VYSVĚTLENÍ ZADÁVACÍ DOKUMENTACE Č. 18

Název veřejné zakázky	NOVÉ STANOVIŠTĚ ZZS SK BENEŠOV
Druh veřejné zakázky	Veřejná zakázka na stavební práce
Profil zadavatele	https://zakazky.kr-stredocesky.cz/profile_display_72.html

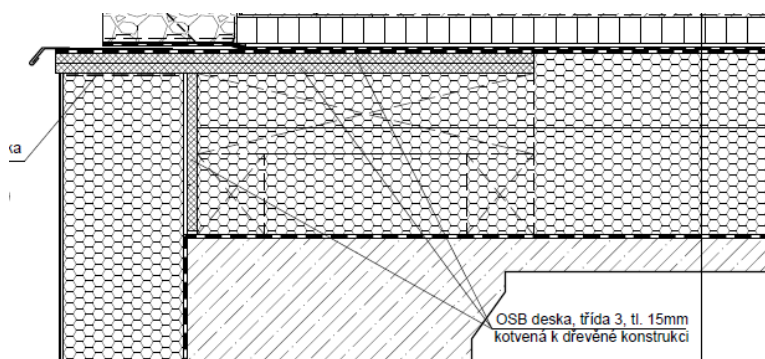
Součástí projektové dokumentace jsou zabudované desky OSB tloušťky 15 mm.

V soupisu prací jsme položky pro ocenění provedení konstrukcí z OSB tl. 15 mm nenalezli. Žádáme zadavatele o doplnění položky pro obklad konstrukcí předmětným materiálem.

Doplněno, viz příloha „2025.03.28_ZZS SK Benesov_celek slepy rozpocet.xlsx“ a „2025.03.28_ZZS SK Benesov_celek slepy rozpocet.xml“.
